Teknisk Melding (TM) 2021-02

PIPISTREL MED SAMMENKOBLEDE HOVEDSTRØMBRYTER OG TENNINGSBRYTERE

Berørte modeller: Alle Pipistrel sine fly med Rotax 912 UL og ULS motor.

Tilsvarende bryter som er vanlig på mange av Pipistel sine fly. Disse finnes både med og uten nøkkel.

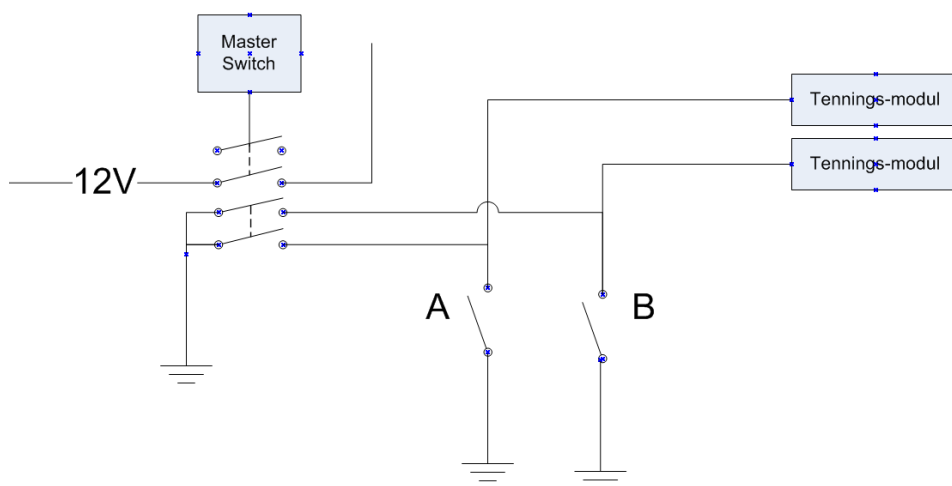
Tekniske undersøkelser viste at Hovedbryter (master switch) var flerpolet og at bryterne for tenningskutt var parallellkoblet med hovedbryter (master Switch).

1. Under bakkekjøring av motor, slå av master et øyeblikk. En ordinær 912 med forgassere, skal kunne gå uten 12V. Hvis motoren stopper, er det elektriske anlegget i strid med Rotax sin installasjonsmanual og bør utbedres.
2. Demonter bryterpanelet og inspiser baksiden av hovedbryter for å kontrollere om kontaktelementet er løst.

Dersom kontaktelementet er løst på baksiden, skal Hovedbryter (master switch) byttes.

Tegning som viser det aktuelle oppkoblingen.

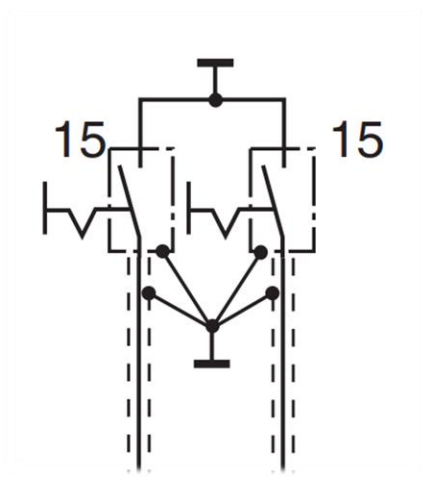
Det som har skjedd, er at vibrasjoner, spesielt under oppstart, har ført til at bryteren har ristet fra hverandre, noe som har ført til at retur fjæren i brytermodulen har kuttet tenningen. Brytermodulen til tenningen er av typen NC (Normally Closed) hvilket betyr at bortfall av kontakttrykk fører til at retur fjæren lukker bryteren slik at motoren stopper. Hovedprinsippet er at teknisk svikt heller skal være til at motoren blir vanskelig å stoppe, ikke at den stopper.

Hovedbryter (master switch) skal ikke være sammenkoblet med tenningsbrytere. P-ledningene skal gå direkte til tenningsbryterne. Kabling mellom Masterswitch og tenningsbrytere skal fjernes.
